### ESCLARECIMENTO 03

#### TOMADA DE PREÇOS nº 001/2017

Conforme questionamentos feitos por licitante, referentes à Tomada de Preços nº 001/2017, cujo objeto é a PRESTAÇÃO DE SERVIÇOS DE ELABORAÇÃO DOS ESTUDOS AMBIENTAIS E DOCUMENTOS NECESSÁRIOS PARA A OBTENÇÃO DAS LICENÇAS AMBIENTAIS DA PEQUENA CENTRAL HIDRELÉTRICA (PCH) BOA VISTA E DA PCH MARAMBAIA, LOCALIZADAS NO SUL DE MINAS GERAIS E PERTENCENTES À DME ENERGÉTICA S/A - DMEE, CONFORME TERMO DE REFERÊNCIA E DOCUMENTOS ANEXOS / FICHAS TÉCNICAS, vimos esclarecer o que segue:

Projeto Básico  
 Título:  
 Planta do Reservatório - Folha Índice  
 PCH Boa Vista

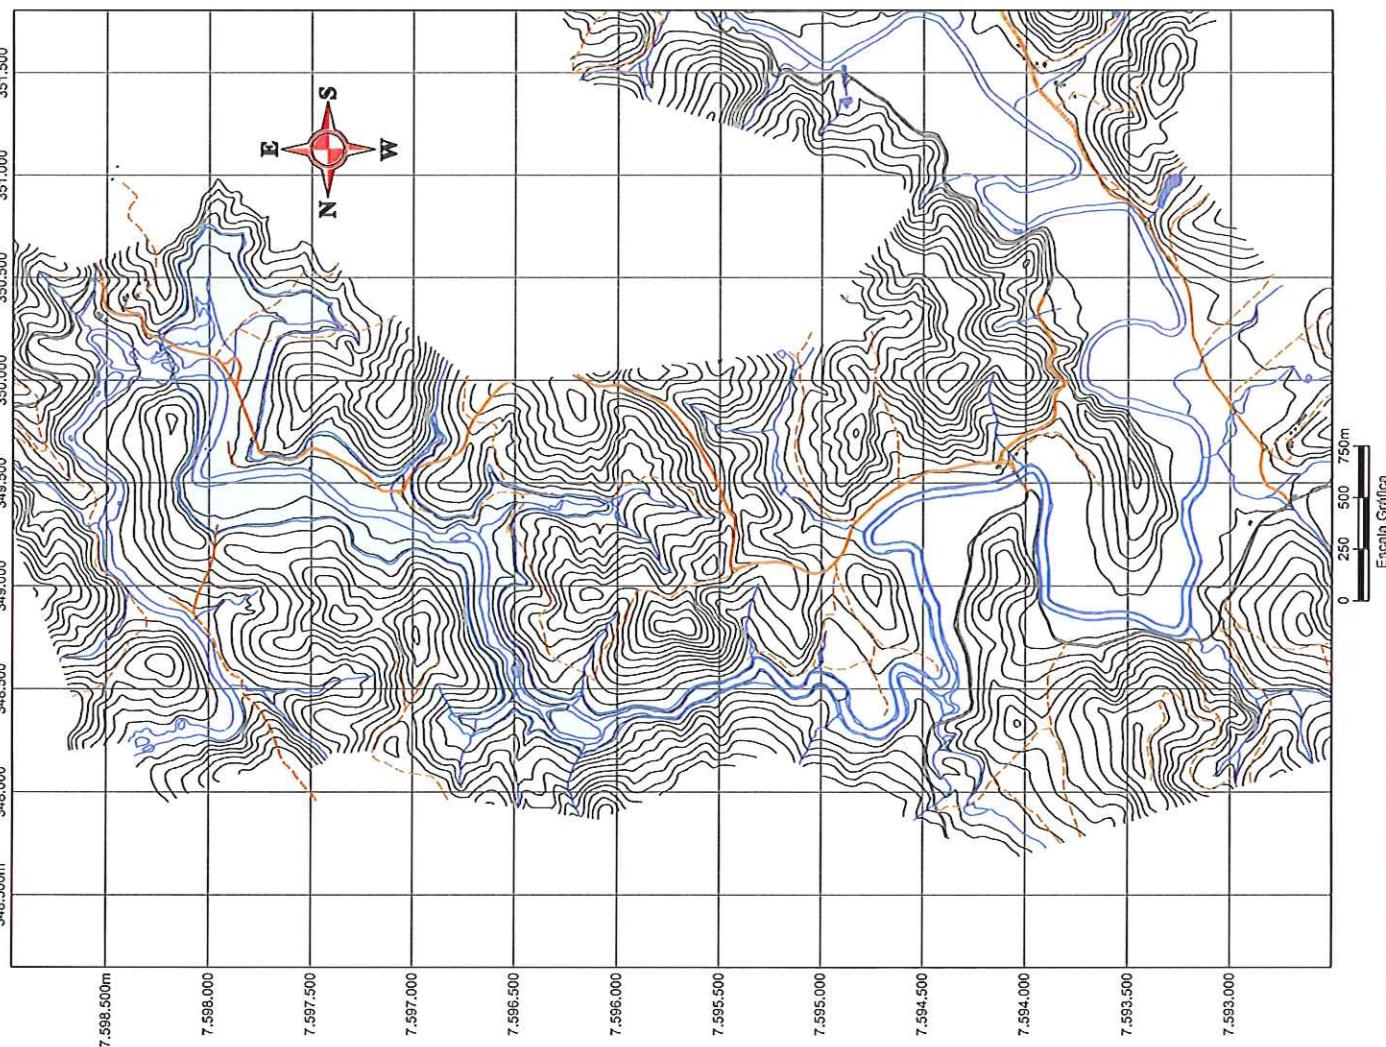
*"Favor enviar a projeção da mancha de inundação (em arquivo kml ou kmz). Esta informação é fundamental para elaboração da proposta."*

Em anexo seguem plantas contendo as áreas dos reservatórios da PCH Marambaia e Boa Vista.
